**Verslag huishoudelijke elektrische installatie op laagspanning en zeer lage spanning****Algemeen:**

Referentie: 008-20260814-02	Datum controle: 14/08/2026
Keurder: 008

Eigenaar: Onbekend	EAN-code: 541448820061457212
Adres installatie: Park Ter Heide 8, 3271 - Scherpenheuvel-Zichem	Nummer teller(s): 1SAG1105213880
Distributienetbeheerder installatie: Fluvius	
Datum uitvoering installatie:	☒ Vóór 01/10/1981 ☒ Tussen 01/10/1981 en 01/06/2020 ☐ Vanaf 01/06/2020
Type:	☒ Wooneenheid ☐ Niet-huishoudelijk ☐ PV ☐ Batterij ☐ Laadpaal

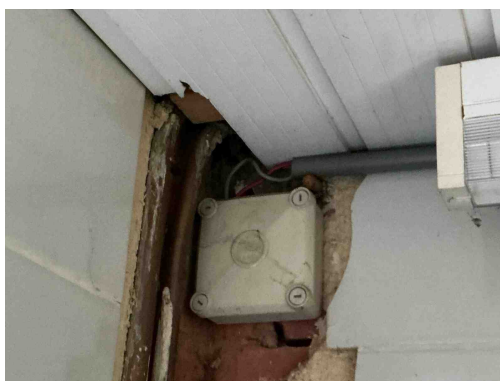
B34 - Het kabeltype van de meterbord verbinding aan de oorsprong van de installatie beantwoordt niet aan de minimale vereisten vastgelegd door de distributienet beheerder. (Boek1: 1.5 + SYNERGRID C1/107)

Opmerking: Oa EXVB geen ondergrondse tracé

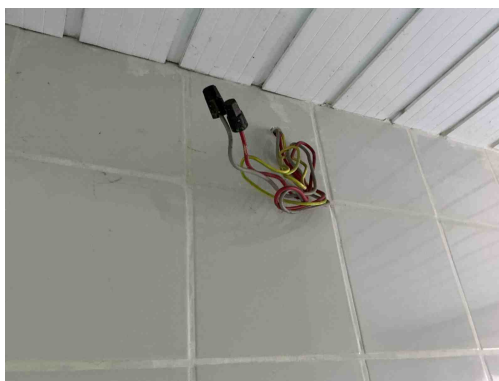
C21 - Het gebruik van geleiders van het type VOB, zonder bijkomende afscherming is niet toegestaan (Boek 1: 5.2.9.6).

Opmerking: Oa garage, badkamer

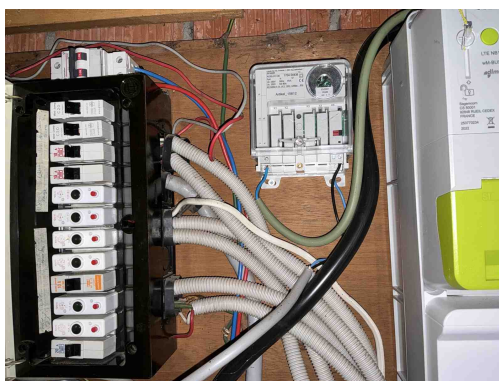
C21 - Het gebruik van geleiders van het type VOB, zonder bijkomende afscherming is niet toegestaan (Boek 1: 5.2.9.6).
Opmerking: Oa garage, badkamer

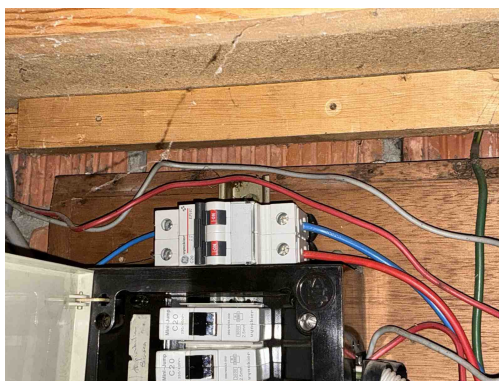
C21 - Het gebruik van geleiders van het type VOB, zonder bijkomende afscherming is niet toegestaan (Boek 1: 5.2.9.6).
Opmerking: Oa garage, badkamer

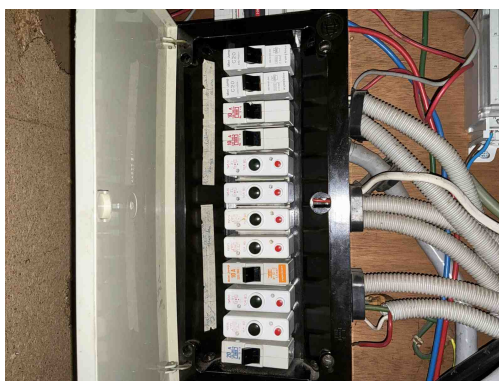
D25 - De verbindinginstallaties en/of de beveiligingstoestellen (veiligheden, vermogensschakelaars, differentieelstroombeveiligingsinrichtingen...) moeten op steunpanelen gegroepeerd en gemonteerd zijn in één of meer schakel- en verdeelborden. (Boek 1: 5.3.5.1)

Opmerking: Oa garage

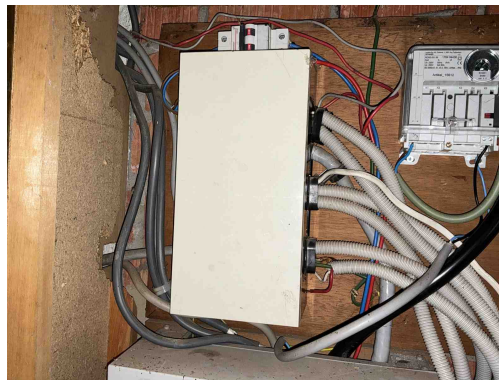
D08 - De nodige markeringen op de beveiligingstoestellen ontbreken of zijn onleesbaar (Boek 1: 5.3.5.5).

Opmerking: Oa bord 2

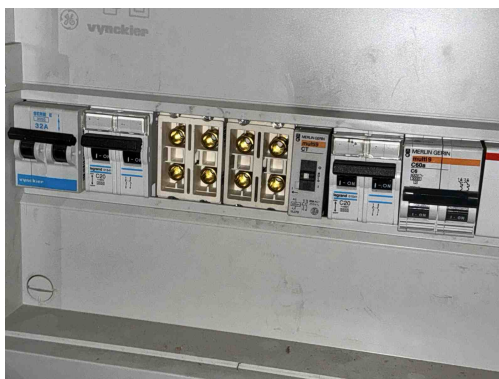
B17 - De voedingsspanning is niet op elk bord vermeld (Boek 1: 3.1.3.3).
Opmerking: Oa bord 1, bord 2

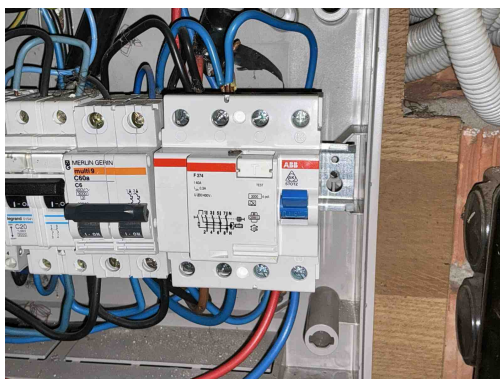
B30 - De houder van de beveiliging in een huishoudelijke ruimte is niet voorzien van aangepaste kalibreerelementen (Boek1: 5.3.5.5).

Opmerking: Oa bord 1

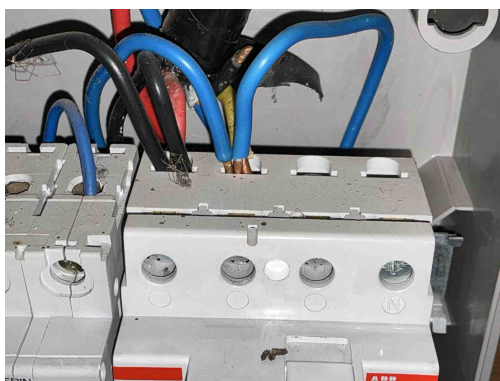
D04 - De hoofddifferentieelstroominrichting is niet verzegelbaar (Boek 1: 4.2.4.3).
Opmerking: Oa bord 1

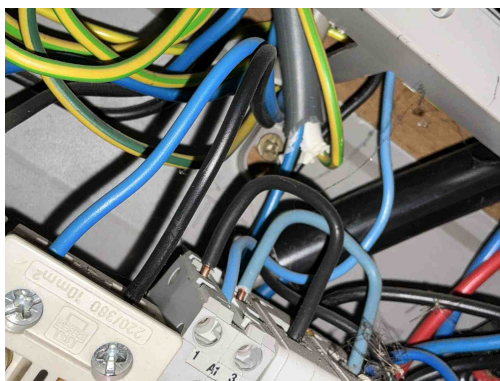
T21 - Het elektrisch materieel is niet geplaatst volgens de voorschriften van de fabrikant/ regels van goed vakmanschap . (Boek 1: 1.4.1.3)
Opmerking: Oa ophangingsvijzen niet afgedekt bord 1, meer dan 2 geleiders op 1 aansluitpunt bord 1,

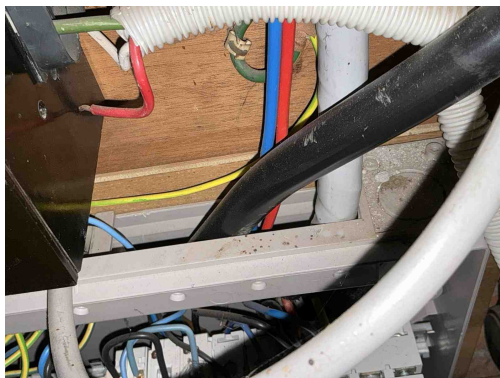
T21 - Het elektrisch materieel is niet geplaatst volgens de voorschriften van de fabrikant/ regels van goed vakmanschap . (Boek 1: 1.4.1.3)

Opmerking: Oa ophangingsvijzen niet afgedekt bord 1, meer dan 2 geleiders op 1 aansluitpunt bord 1,

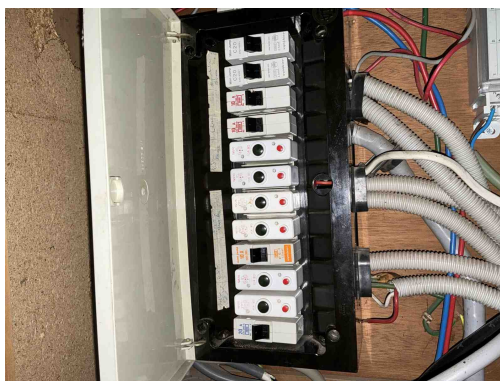
B06 - Het elektrisch verdeelbord heeft niet de minimale beschermingsgraad IPXX-B in een gewone ruimte (Boek 1: 4.2.2.3).

Opmerking: Oa bord 1

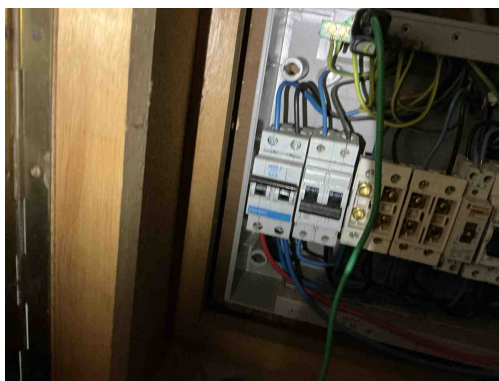
I01 - De waarde van de isolatieweerstand per kring dient tenminste 0,50 Mohm (1000 x Utest) te zijn (Boek 1: 6.4.5.1).
Opmerking: Oa automaat 32A bord 1 geeft een waarde van 0,34 Mohm

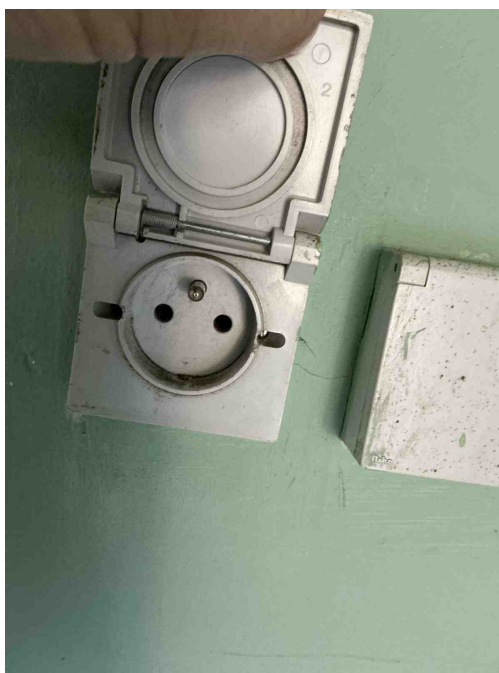
I01 - De waarde van de isolatieweerstand per kring dient tenminste 0,50 Mohm ($1000 \times U_{\text{test}}$) te zijn (Boek 1: 6.4.5.1).
Opmerking: Oa automaat 32A bord 1 geeft een waarde van 0,34 Mohm

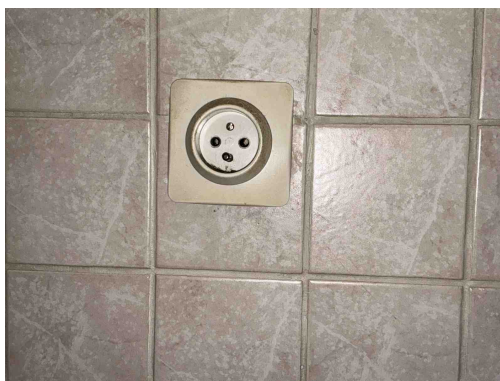
T11 - De contactdozen waarvan de toegekende stroomsterkte maximaal 16A en de toegekende spanning maximaal 250V bedraagt en niet bedoeld zijn voor de voeding van een of meerdere verbruikstoestellen voor een specifiek doel en niet geplaatst zijn in of op schakel- en verdeelborden, beschikken niet of IPXX-D (incl. gemeenschappelijke delen residentieel geheel) (Boek 1: 4.2.2.3/5.3.5.2).

Opmerking: Oa garage, Keuken, living,...

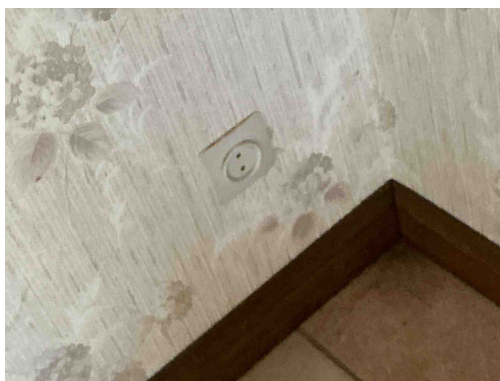
T11 - De contactdozen waarvan de toegekende stroomsterkte maximaal 16A en de toegekende spanning maximaal 250V bedraagt en niet bedoeld zijn voor de voeding van een of meerdere verbruikstoestellen voor een specifiek doel en niet geplaatst zijn in of op schakel- en verdeelborden, beschikken niet of IPXX-D (incl. gemeenschappelijke delen residentieel geheel) (Boek 1: 4.2.2.3/5.3.5.2).

Opmerking: Oa garage, Keuken, living,...

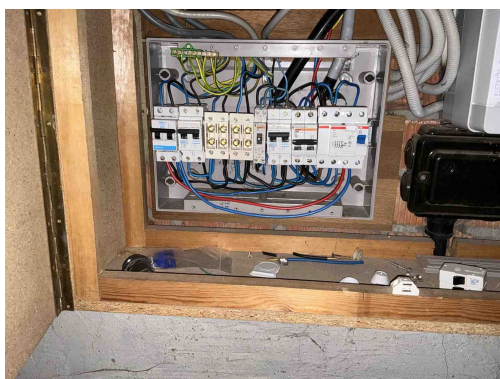
A20 - Er bevindt zich een contactdoos zonder beschermingsgeleider in de elektrische installatie. Deze is niet geplaatst achter een differentieelstroombeschermingsinrichting met grote (max. 30mA) of zeer grote (max. 10mA) gevoeligheid.

Opmerking: Oa living,
